# ÚZEMNÍ PLÁN MĚSTA BRNA

Textová část Odůvodnění

Kapitola 19 Vyhodnocení připomínek

Svazek Pd1 *(s osobními údaji)*

kód úpravy G041 (požadavek MČ)

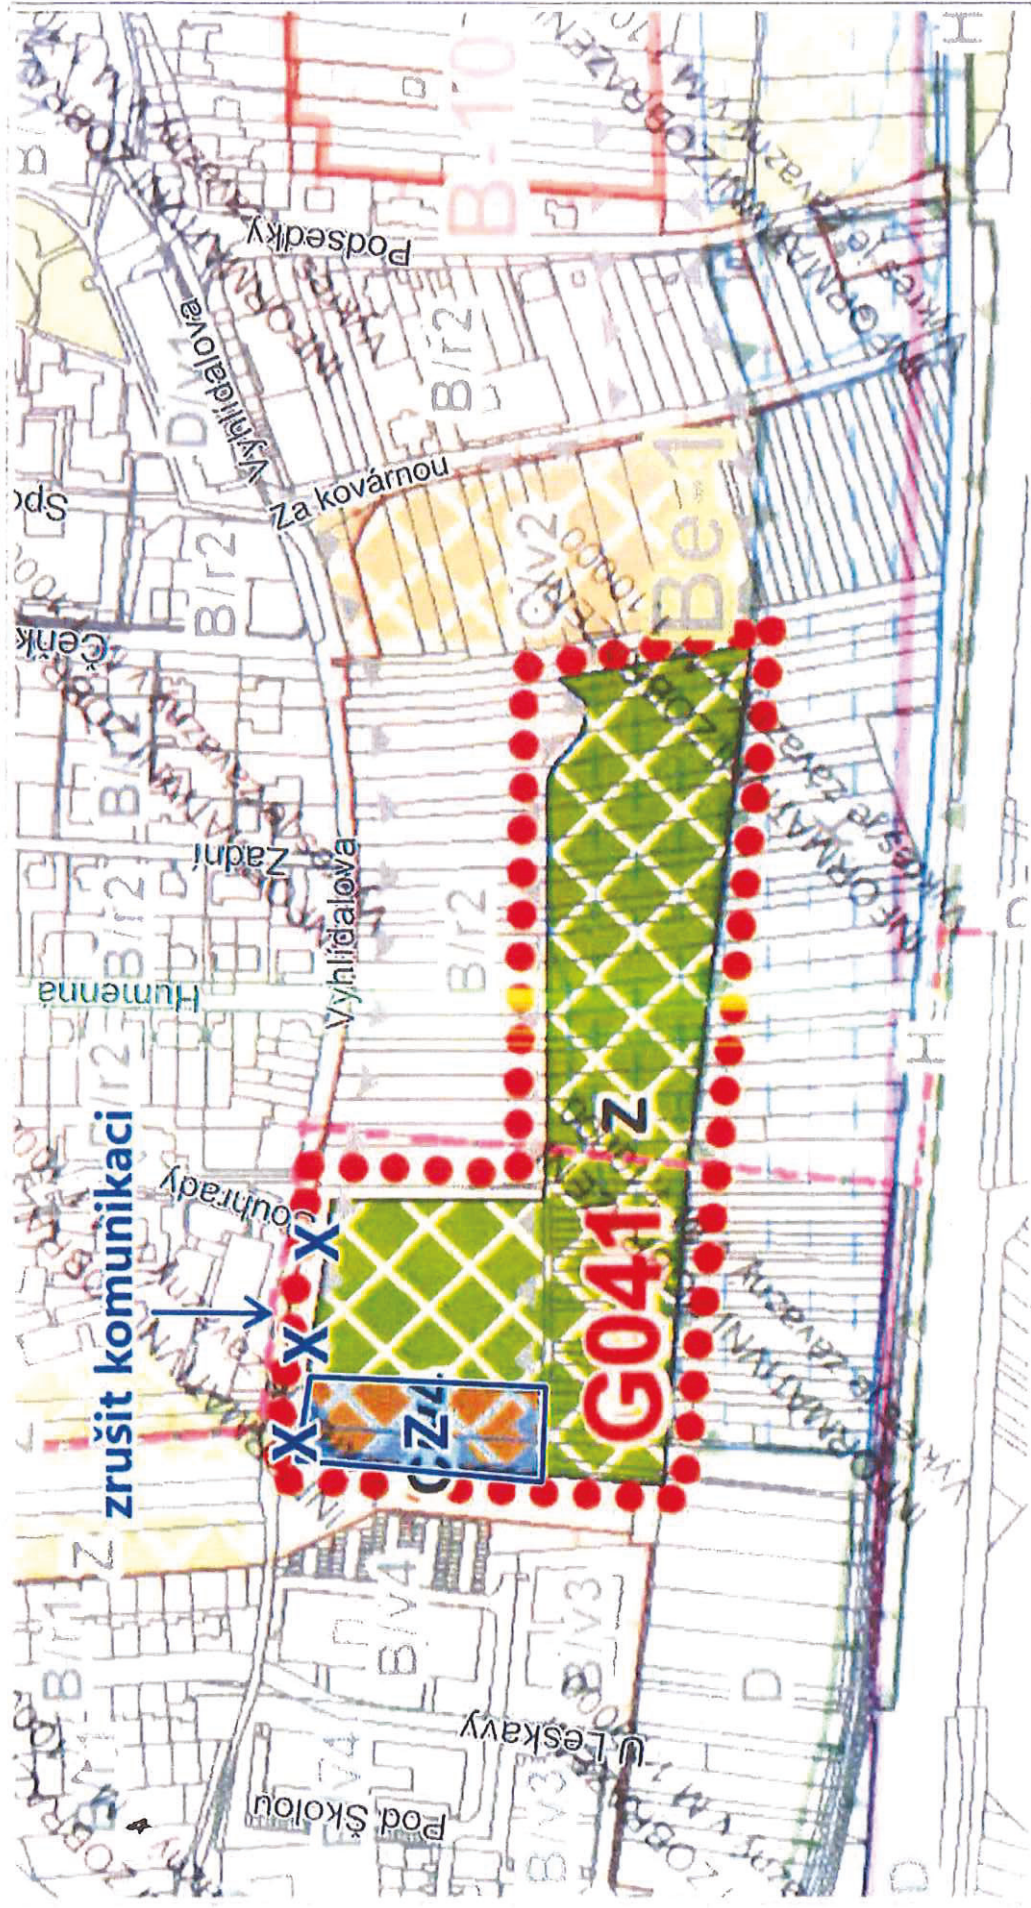
**1** Zastupitelstvo MČ Brno-Bohunice **požaduje** u podstatných úprav návrhu Územního plánu města Brna pro 2. opakované veřejné projednání, v celé lokalitě označené pod kódem úpravy G041 plochu městské zeleně „Z“ **1** a **ukládá** vedoucí Stavebního odboru zaslat toto stanovisko pořizovateli Územního plánu města Brna – Odboru územního plánování a rozvoje MMB.

zrušit komunikaci

*MČ požaduje vymezení celé plochy na Z.*

*Nesouhlasnou připomínku s vymezenými stavebními plochami C/v4 a B/r2 v západní části lokality Be-1 MČ opakovaně uplatnila při 1. opakovaném veřejném projednání v 06/2021. Návrh řešení rozsahu stavebních ploch v dané části lokality byl na základě uplatněného podnětu určeného zastupitele RNDr. Filipa Chvátala, PhD. dle § 53 odst. (1) stavebního zákona, při vyhodnocení podání z 1. veřejného projednání v 06/2020 ponechán pro 1. opakované veřejné projednání v 06/2021 beze změny, došlo pouze k úpravě funkční plochy z bydlení na funkci smíšenou obytnou.*

*Přípomínce nelze zcela vyhovět, protože zde byla uplatněna diskrece samosprávy na podobu územního plánu.*

CH-1

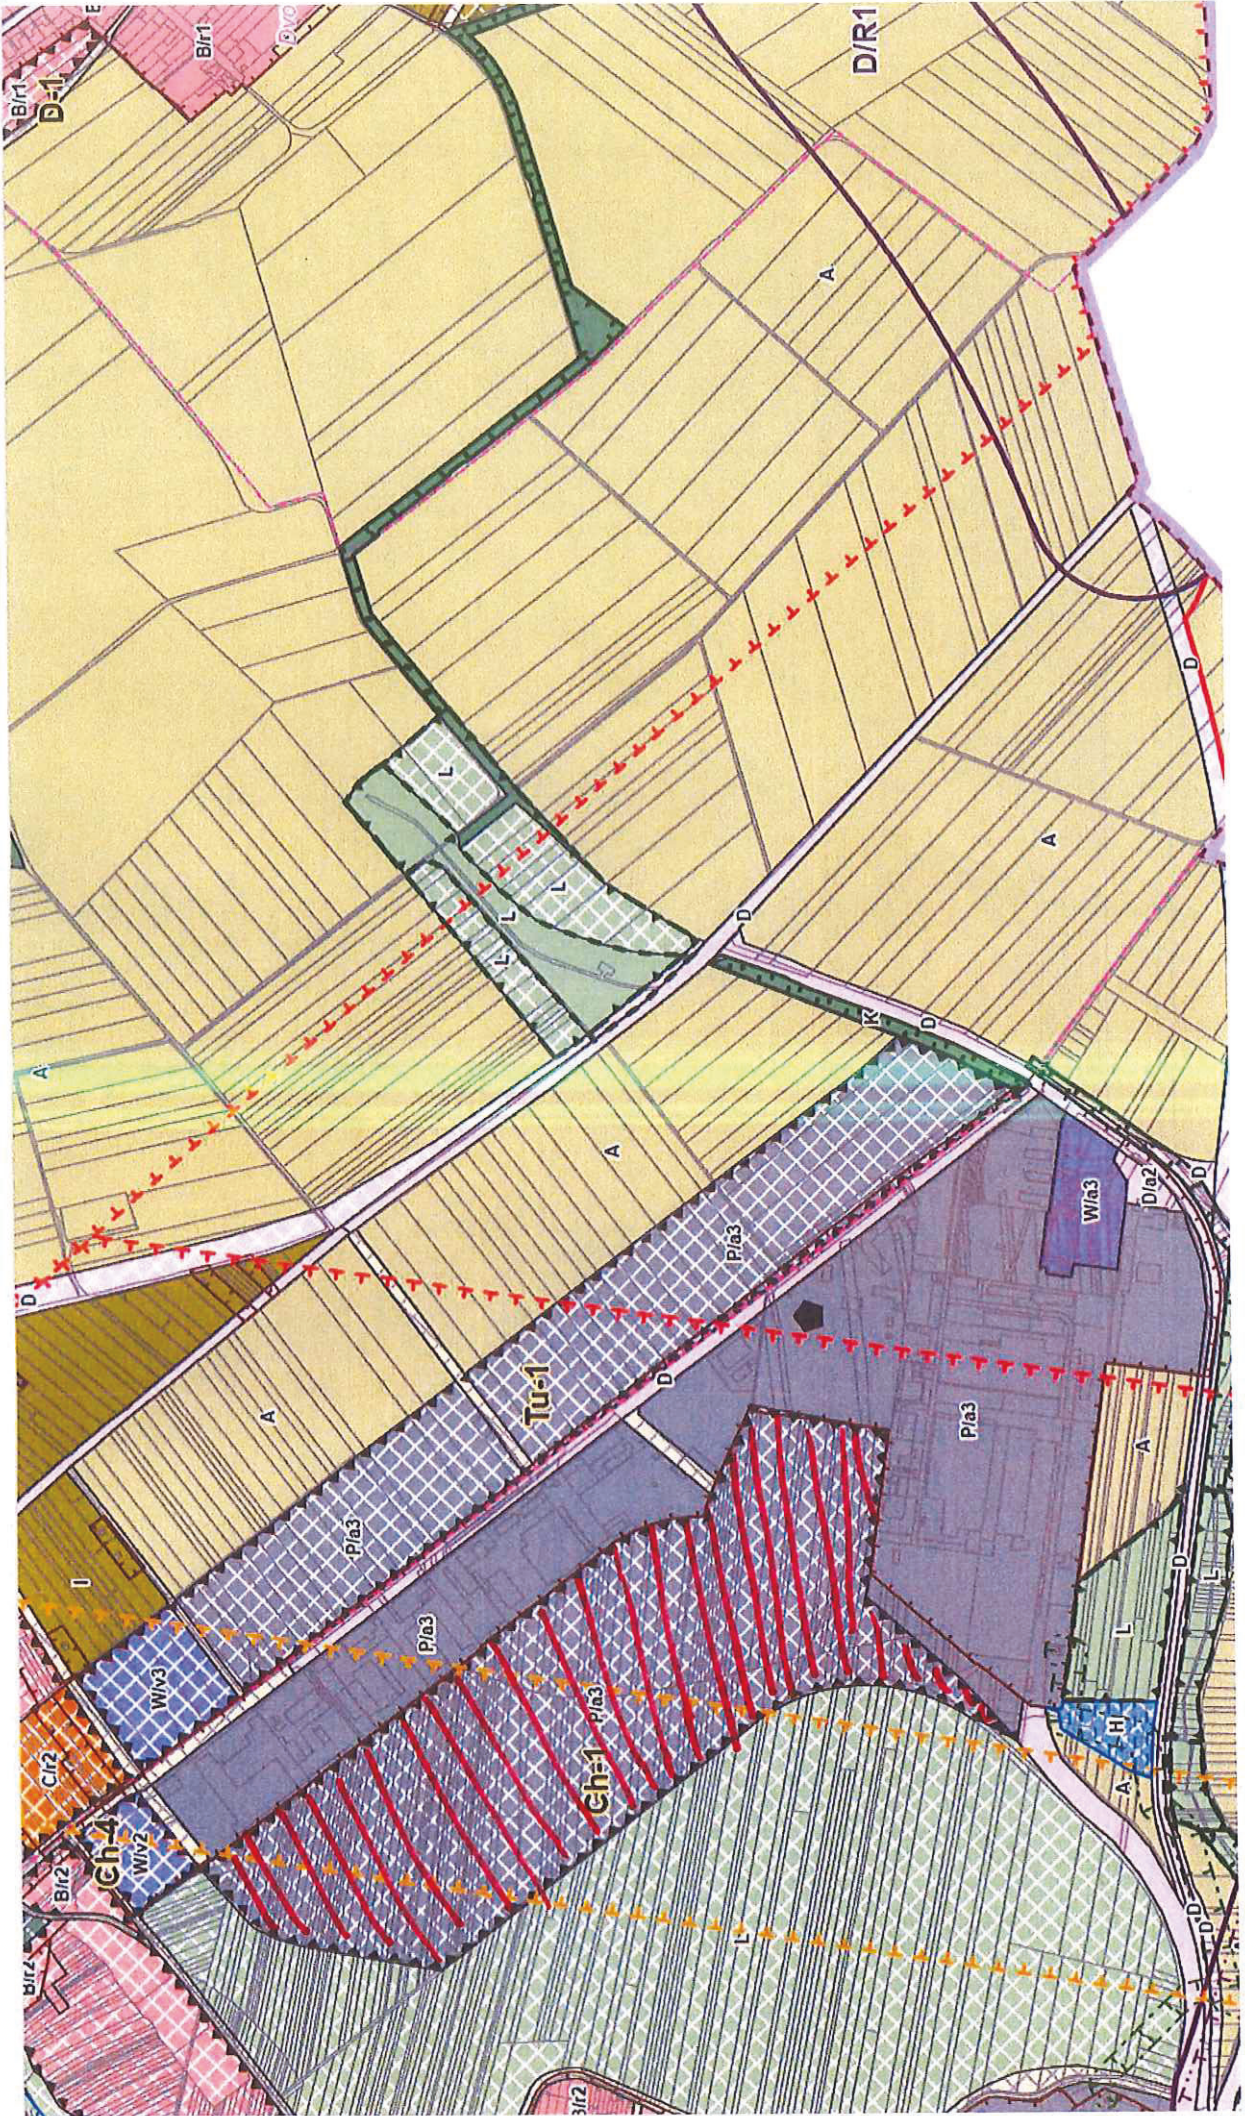
**Připomínka č. 1: Nesouhlasíme za MČ Brno-Chrlice s navrhovanou plochou výroby a skladování v celé navrhované ploše Ch- 1 požadujeme plochy zemědělské A.**

Nesouhlasíme za MČ Brno-Chrlice s navrhovanou plochou výroby a skladování v celé navrhované ploše Ch- 1 požadujeme plochy zemědělské A. Plocha Ch -1 je vymežována na základě nesouhlasu městské části Brno – Chrlice. Rada městské části se vyjadřovala v červnu r. 2020, že realizovatelnost plochy CH1 je závislá na přestavbě mostu Roviny. Pořizovatel UP nerespektuje připomínky MČ Brno-Chrlice. Na základě nerespektování požadavků MČ Brno-Chrlice nyní požadujeme plochy zemědělské A v celé navrhované ploše Ch - 1.

— POŘADUJEME PLOCHY ZEMĚDĚLSKÉ A

*Pořizovatel v rámci veřejné vyhlášky, č.j. MMB/0566265/2021, ze dne 5.11.2021, kterou bylo mimo jiné oznámeno datum a místo konání 2. opakovaného veřejného projednání o upraveném Návrhu připravovaného Územního plánu města Brna, avizoval, že: "Podstatně upravený Návrh ÚPmB se tedy může projednávat stavebním zákonem předpokládaným způsobem pouze v rozsahu jednotlivých úprav. Veškerá podání, která se nebudou týkat upravených částí, budou v souladu se zákonem zamítnuta, protože obsahově nebudou spadat do merita projednávané věci."*

*Předmětné podání je ve svých požadavcích, a proto také svojí povahou, uplatněno mimo projednávaný rámec podstatných úprav, a tudíž je ve smyslu ust. § 53 odst. 2 zákona č. 183/2006 Sb., o územním plánování a stavebním řádu, ve znění pozdějších předpisů, vyhodnoceno tak, že se mu nevyhovuje.*

Ch-2

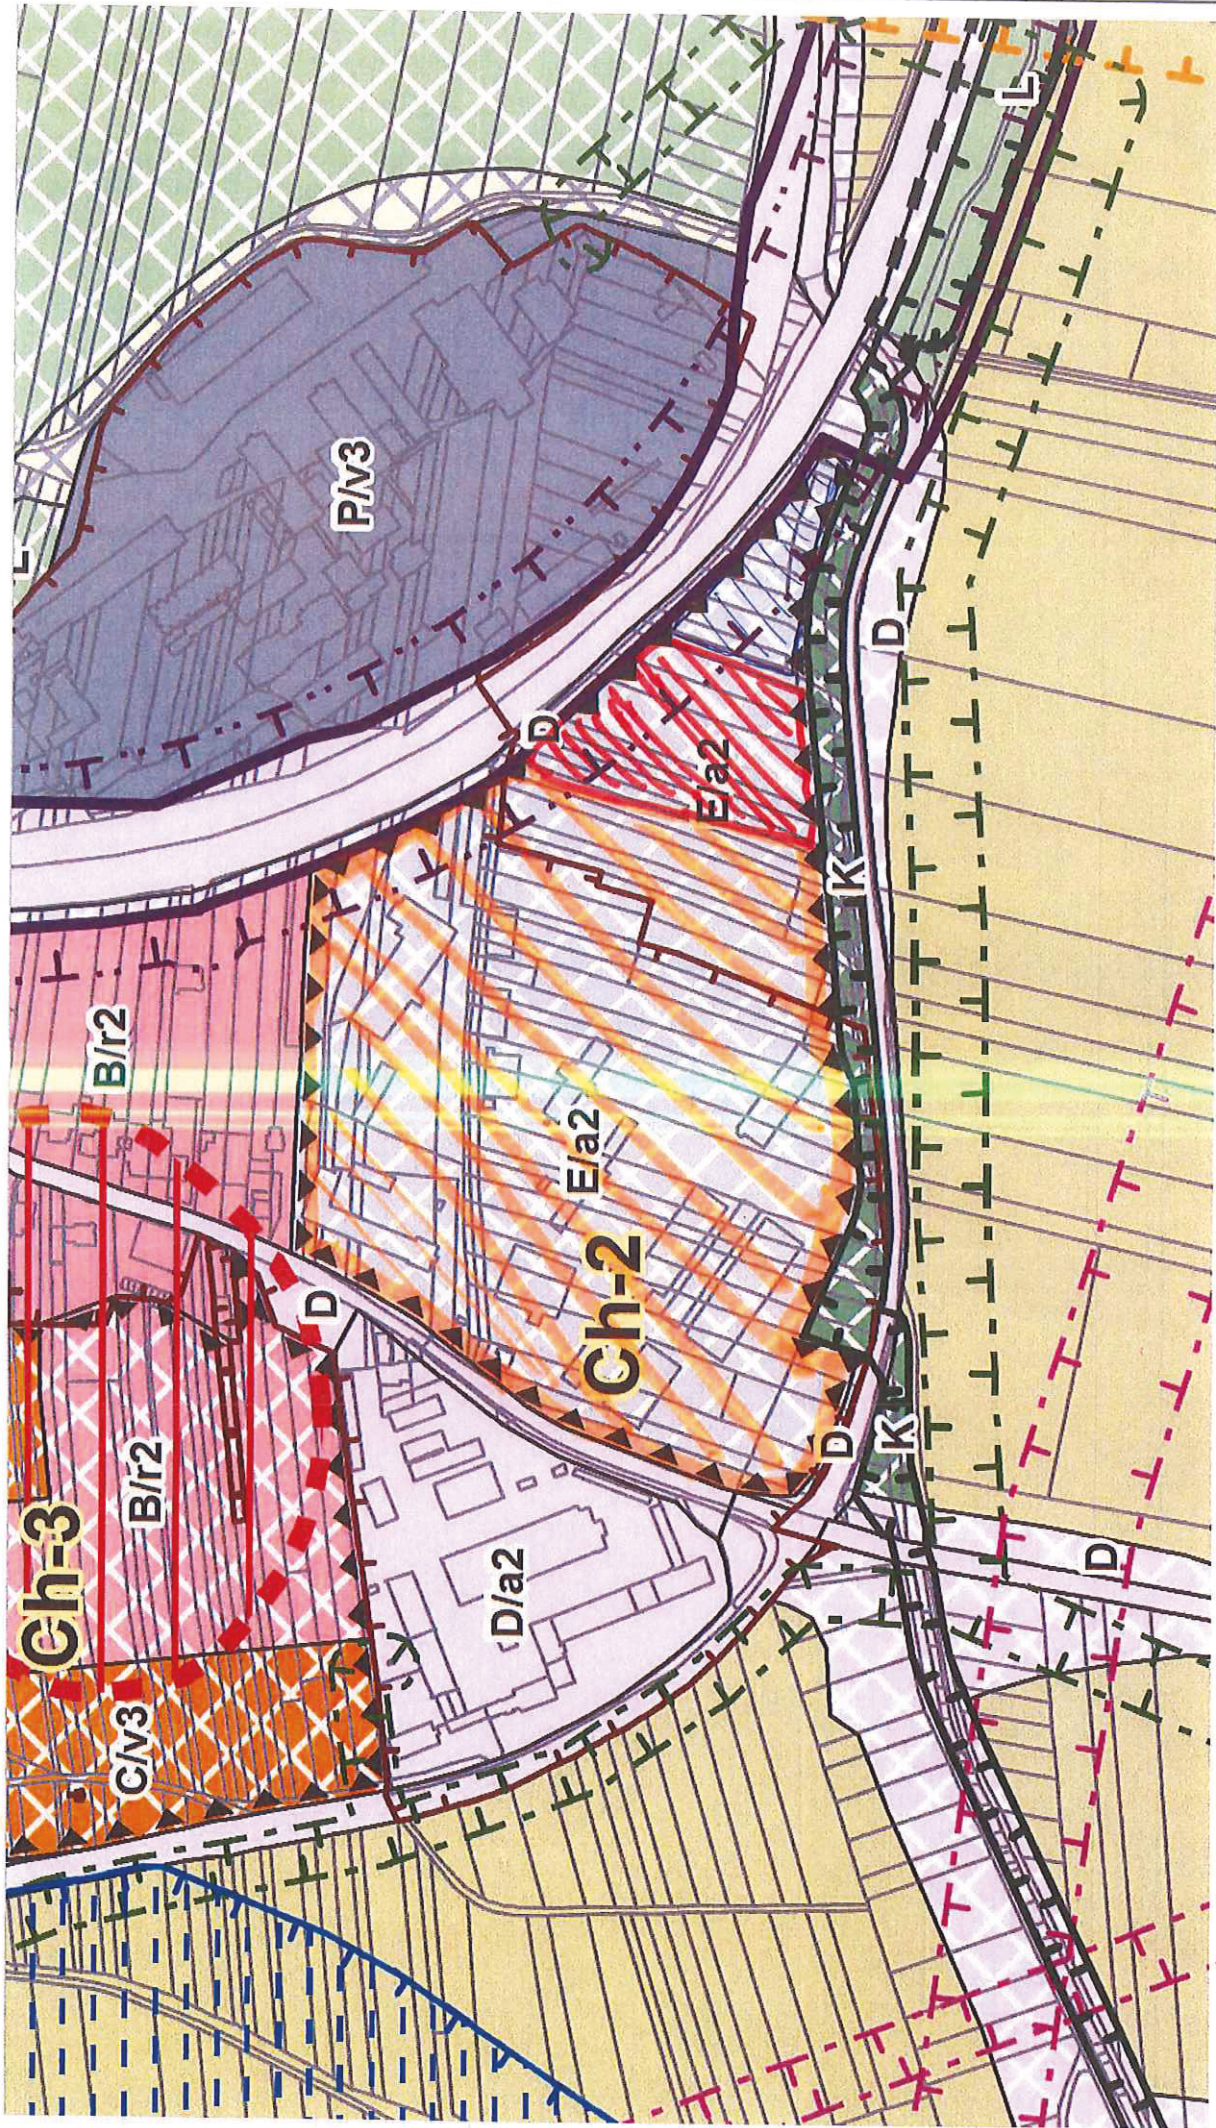
## **Přípomínka č. 2: Požadavek na omezení rozsahu plochy lehké výroby v lokalitě Ch – 2**

Znovu požadujeme zmenšení přestavbové a návrhové plochy lehké výroby v lokalitě Ch - 2 Roviny, a to tak, aby plocha lehké výroby v této lokalitě zahrnovala pouze oranžově vyznačenou část dle Přílohy „CH2“ těchto připomínek. V ostatních částech této lokality požadujeme vymezit, resp. zachovat, plochy zemědělské ( A - plochy pro zemědělskou výrobu či ZPF) a plochy krajinné zeleně K (vše dle přílohy č. 2 těchto připomínek) v souladu s vymezením podle platného Územního plánu města Brna (dále „ÚPmB“).
